typ modelu:
AMD129EU

Kod handlowy:
30589

Przewodnik Dokumentacji Technicznej

n1040325: New shock absorber fixing system with pin

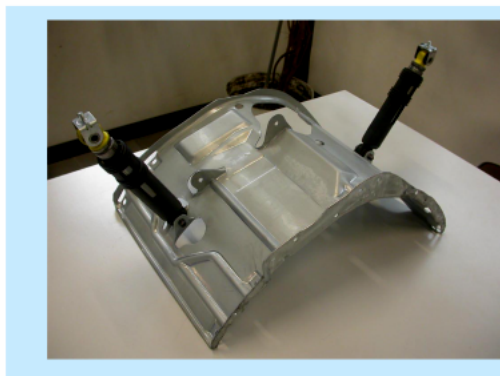
From serial no. 40427.0001, shock absorbers have been fixed to the tank unit cradle with two 11 mm pins code C00110163 (see fig. 01 and 02 enclosed) in place of the 8 mm screws code 093750 and relevant locking nuts code 030443, on all washing machines and dryers produced in the Comunanza factory.

To remove the shock absorber from the tank, first extract the pin with a few hammer taps (see fig.03) until it is aligned with the tank bracket and then pull it out with a pair of pliers (see fig. 04).

(To refit the shock absorber use a new pin. Insert the pin until the toroidal edge is aligned with the bracket.)

n1040342: New balancing system for washer-dryer models with spin cycle up to 1200 rpm.

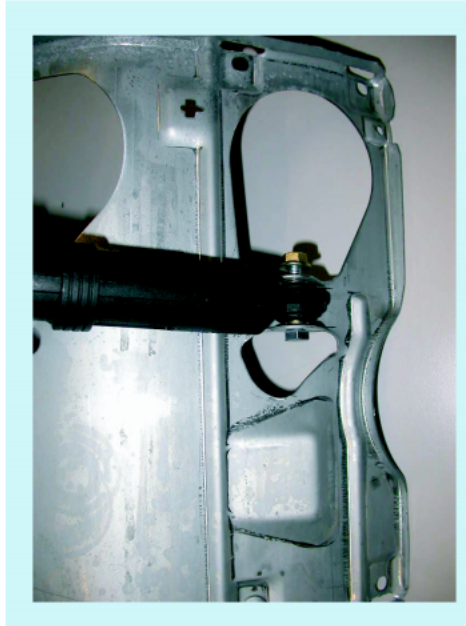
From serial number 41026.0001, all WIDL, AML, AMD washer-dryer models up to 1200 rpm produced in the Comunanza plant are equipped with a new balancing system for the mobile assembly (see fig.001).

The modification involves the following parts, which are not interchangeable with their premodification equivalents:

- C00114386 - REAR COUNTERWEIGHT WD 6 kg;
- C00114388 - DRYER KIT BLOWER BODY S/N 41026.0001;
- C00114390 - BLOWER BODY FIXING SCREW SN 41026 M8X25S.P.P.
- C00114487 - REAR COUNTER-WEIGHT FIXING SCREW M8X32TE.

The use of the new counter-weight calls for a new EEPROM: this must be strictly utilised only on the following models and serial numbers; in addition, the last two numbers of the Industrial code (given on the rating plate) of the modified models are 51 (e.g. 80322500051).

Fig . 001

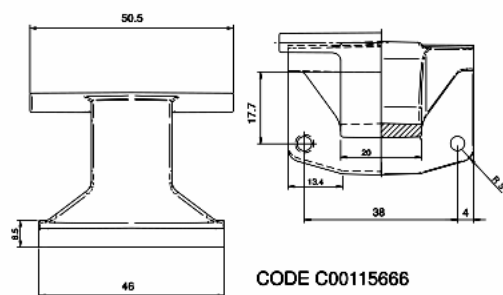
Od numeru seryjnego 50207.0001 we wszystkich modelach Ariston produkowanych w Teverola (patrz tabela 001 w załączeniu) i oznaczonych kodem przemysłowym podanym na tabliczce, zaczynającym się od cyfr 46, został zastosowany zawias ze stopu zamak, z otwieraniem o kąt 150° kod C00115666 (patrz Rys.001).

Użycie nowego zawiasu pociąga za sobą zastosowanie następujących detali:

Detale sprzed zmiany nie są pojedynczo wymienne na detale po zmianie.

Fig . 001

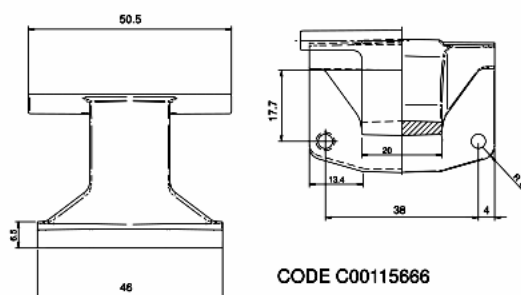
Od numeru seryjnego 50207.0001 we wszystkich modelach Ariston produkowanych w Comunanza (patrz tabela 001 w załączeniu) i oznaczonych kodem przemysłowym podanym na tabliczce, zaczynającym się od cyfr 80, został zastosowany zawias ze stopu zamak, z otwieraniem o kąt 150° kod C00115666 (patrz Rys.001).

Użycie nowego zawiasu pociąga za sobą zastosowanie następujących detali:

Detale sprzed zmiany nie są pojedynczo wymienne na detale po zmianie.

n1040371: The T4 mechanism type 4.

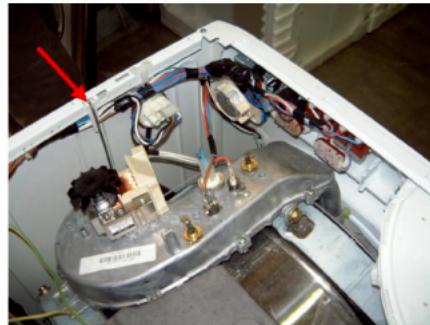
On 1200 rpm models, which indicate replacement of the drum with spider in aluminium, with a spider in red ghisa (LVA cod. C00094280 and LVB cod. C00094282), the following procedure will need to be followed:

2) Position the balancing springs inside the support holes found further back than the previous position on the cabinet (see fig.001);

3) Affix the shock absorbers on the support holes positioned on the back part of the cabinet (see fig.002).

n4008f00: Przewód podłączenia bezpiecznika termicznego usunięty w silnikach trójfazowych

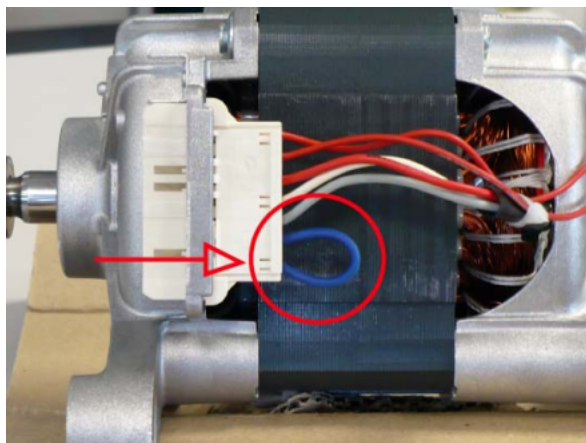
Podczas napraw modeli sprzed modyfikacji używając silnika o nowym kodzie części NALEŻY używać przewodu podłączenia bezpiecznika termicznego o kodzie C00265838.

Na załączonych rysunkach można znaleźć sposób podłączenia przewodu bezpiecznika termicznego i silnika
